LOM PRAHA

ZÁVAZNÝ BULLETIN č.:

M 332/70a
M 332A/2a
M 332AK/1a
M 137A/15a
M 137AZ/10a
M 337/81a
M 337A/9a
M 337AK/6a
M 337AK.1/1a
M 132A/1a
M 132AK/1a

Týká se: Používání hlavy válce Sc 2706 s označením "Z" spolu se speciálními podložkami matice šroubu válce Sc 1504R na všech typech a verzích shora uvedených motorů.

Sc 1504R
4,5
2,5
(Sc 1504 PŮVODNÍ STAV)

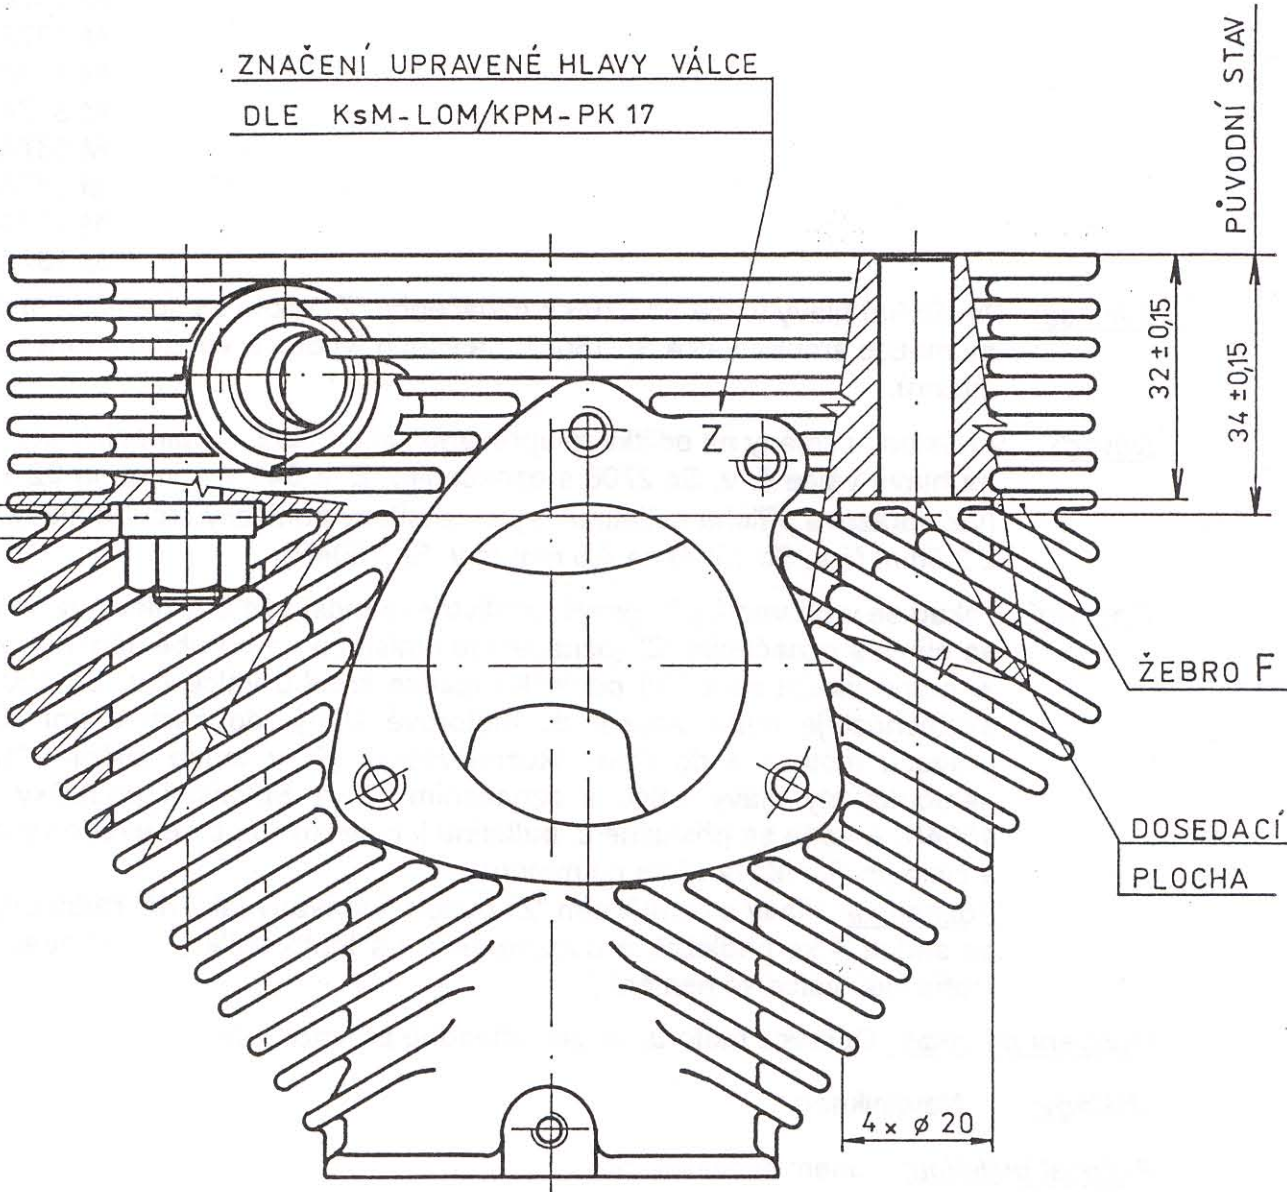
Důvod: V důsledku změny na odlitku je upraveno zahloubení 4 upínacích děr \varnothing 20mm na hlavě válce č. v. Sc 2706 s označením "Z" z $34 \pm 0,15$ mm na $32 \pm 0,15$ mm (viz obrazová příloha bulletinu) a jsou zesíleny podložky šroubu hlavy válce z 2,5mm (č.v. Sc 1504) na 4,5 mm (č.v. Sc 1504R).

Opatření: Pokud se v provozu, při opravě, vyskytne nutnost výměny hlavy válce a použije se hlava s označením "Z" (označení je umístěno na přírubě sání hlavy válce), je nutné použít speciální podložku matice šroubu válce č.v. Sc 1504R. Tuto skutečnost je nutné zapsat do motorové knihy, do části denní záznamník provozu motoru a do části "Různé záznamy", v tomto znění : "Na motor namontovány hlavy válců s označením "Z" a Speciální podložky č. v. Sc 1504R. (uvede se příslušné č. bulletinu k motoru). Dále se uvede výrobní číslo a číslo pozice hlavy válce na motoru.

Poznámka: Hlavy s označením "Z" budou dodávány jako náhradní díly vždy se sadou 4 ks podložek a upozorněním na tento bulletin. Utahovací moment matic hlav válce se nemění.
